Oggetto: VIA0210-MA, A2A GENCOGAS spa, sostituzione ciclo combinato gruppo 8, Centrale Termoelettrica di Cassano d'Adda, Richiesta di integrazioni

progetto: Centrale Termoelettrica di Cassano d'Adda: nuovo ciclo combinato gruppo 8 ad alta efficienza in sostituzione dell'esistente.

codice procedura: VIA0210-MA

Tabella 4.6.2.1a Confronto tra i valori della concentrazione media annua di NOx indotti dalle emissioni della Centrale ai ricettori interessati dalle maggiori ricadute negli scenari Attuale e Futuro – Configurazione Ciclo Aperto, comprensivi dei valori di fondo ($\mu\text{g}/\text{m}^3$)

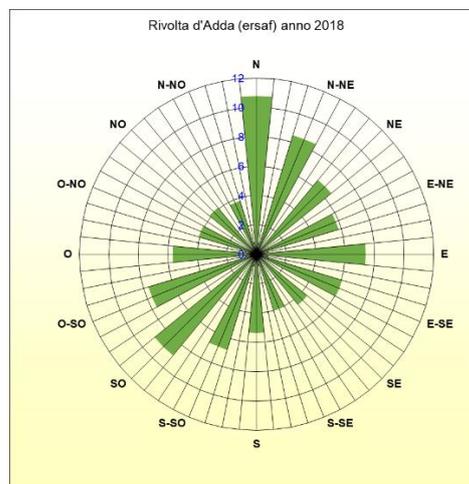
Si evidenzia che, per le tabelle 4.6.2.1a a pagina 77 e 4.6.2.3a a pagina 88, i risultati ottenuti per lo Scenario Attuale e Scenario Futuro-OCGT per lo stato finale di qualità dell'aria in termini di media annua di NO₂ e PM₁₀ (...) non sono allineati a quanto si ottiene dalla somma del valore medio annuo di fondo di NO₂ e PM₁₀ misurato e i valori medi annui di NOx e PM₁₀ indotto dalla CTE per gli stessi scenari.
